■ **Dettagli delle modifiche alle specifiche**

■ **Numeri di parte e specifiche non soggetti a modifiche delle specifiche**

<Dettagli di modifica dell'aspetto>

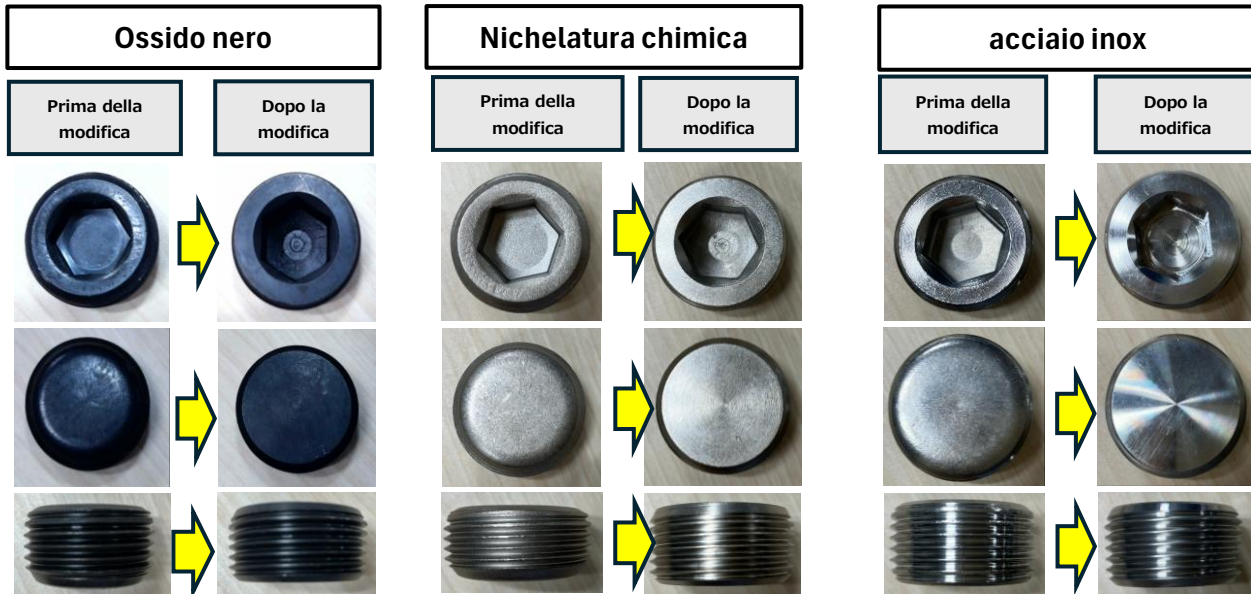
Änderungsdetails		Prima della modifica	Dopo la modifica
Modifica di fabbricazione (porzione esagonale, superficie inferiore)		Forgiatura	Lavorazione a macchina
Aspetto	porzione esagonale	Foro pressa	Foratura di brocciatura
	superficie inferiore	Superficie pressa (forma disco)	Superficie lavorata (piatta)
